NOTE validée par le président de CLE Sarthe aval

13 juillet 2023

Objet : Dossier pour avis via le guichet unique numérique de l'environnement GUNenv - DREAL Pays de la Loire – Extension de la carrière de la Hunaudière à Vaiges (72)

**LOCALISATION
SUR FOND IGN au 1/25 000**

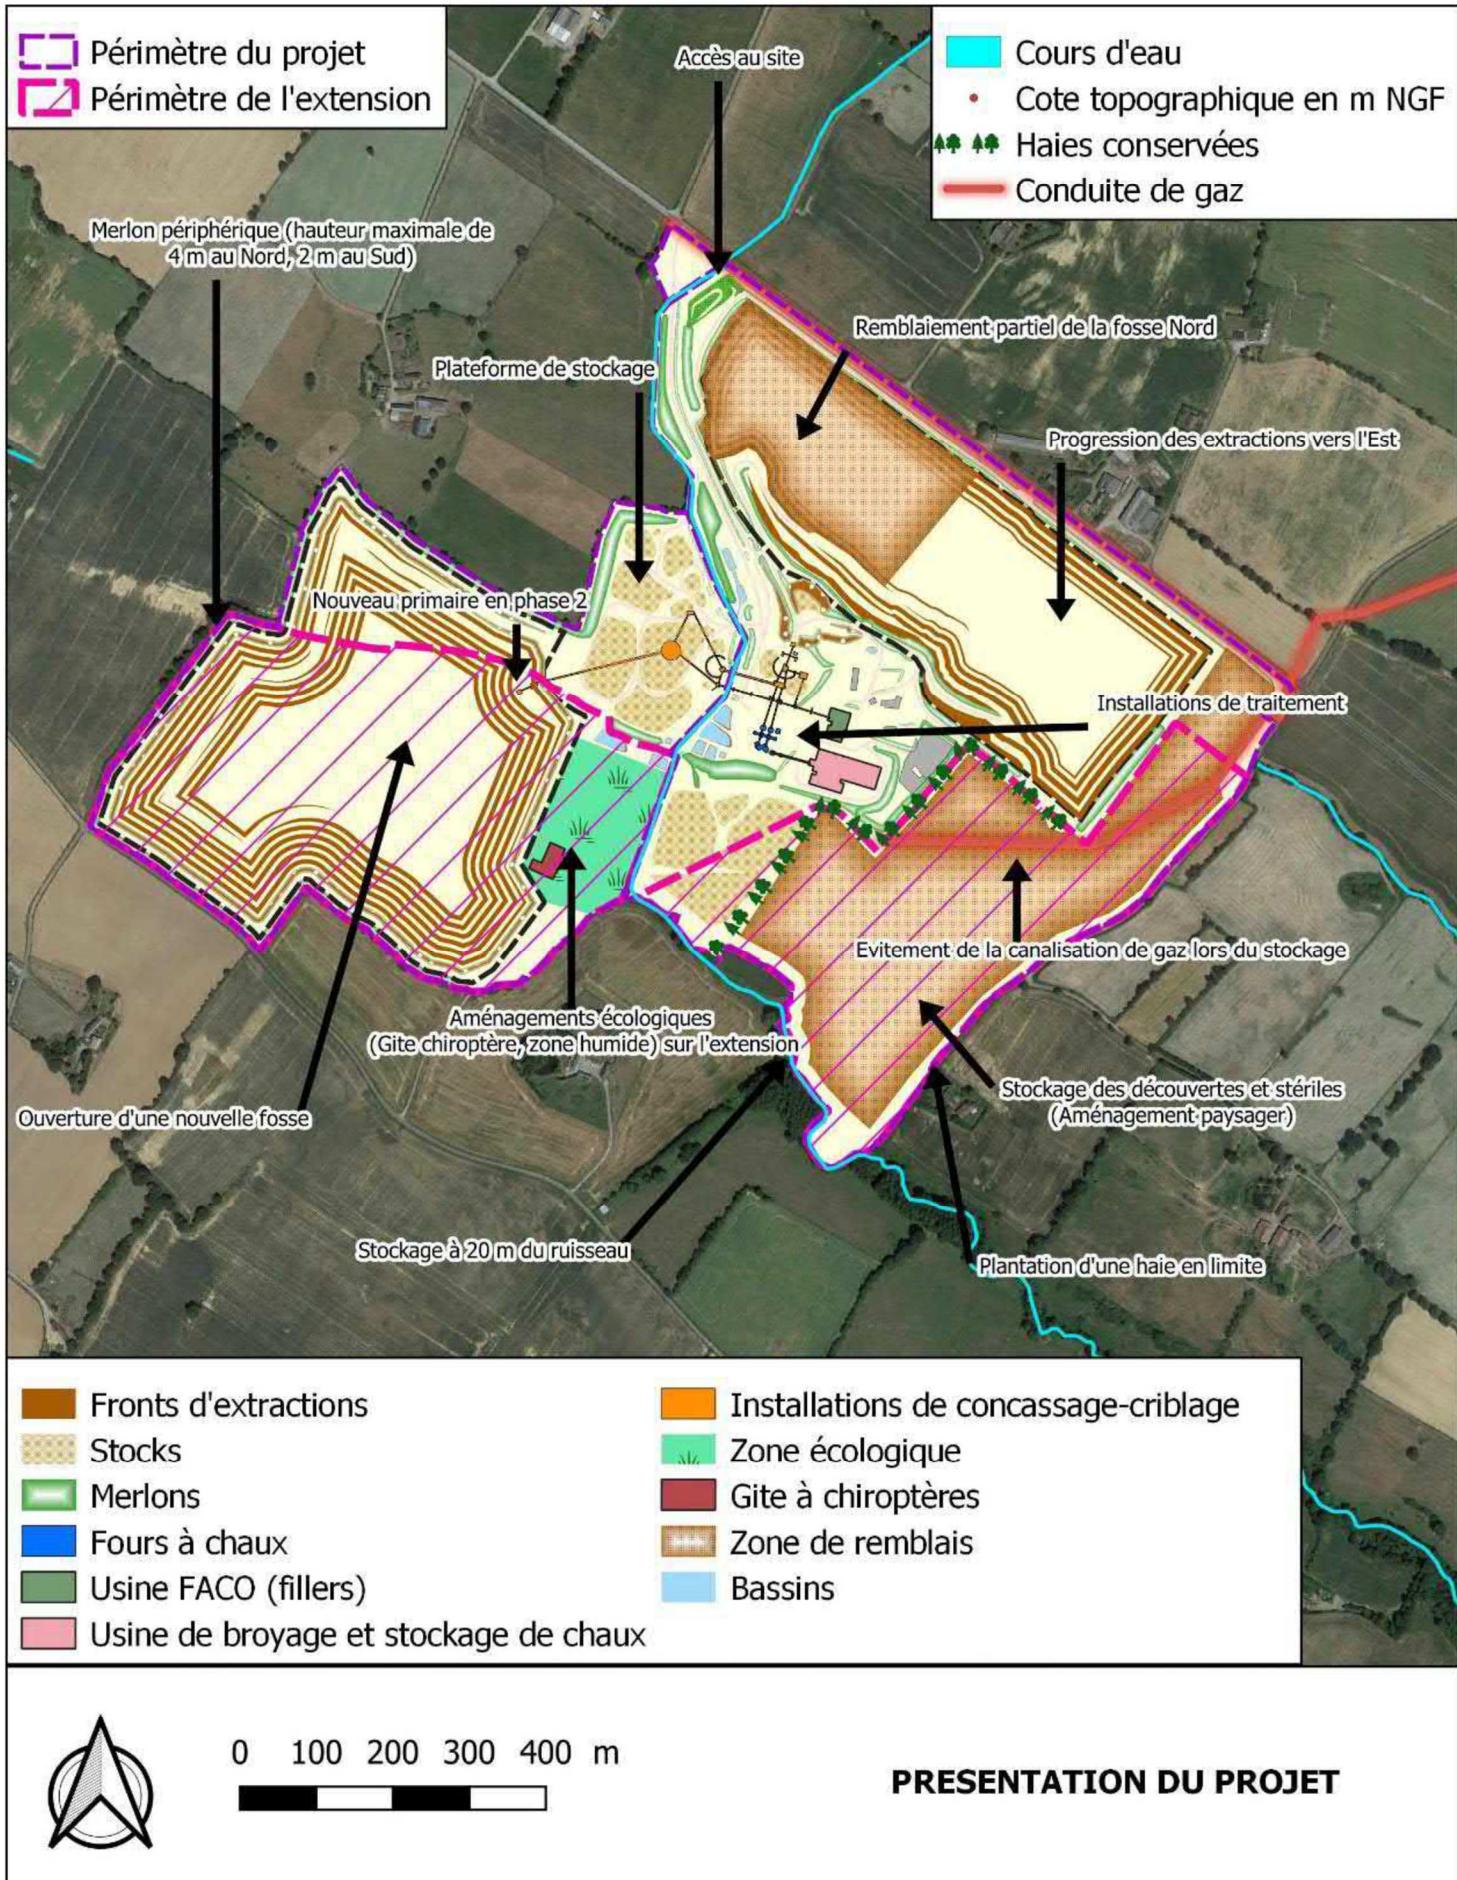
Le site actuel de la Hunaudière est traversé du Nord au Sud par le ruisseau de Langrotte, affluent de l'Erve qu'il rejoint à 3,5 km environ au Sud-Est de la carrière. L'extension de la carrière étant de part et d'autre du site actuel, aucune déviation du cours d'eau n'est nécessaire.
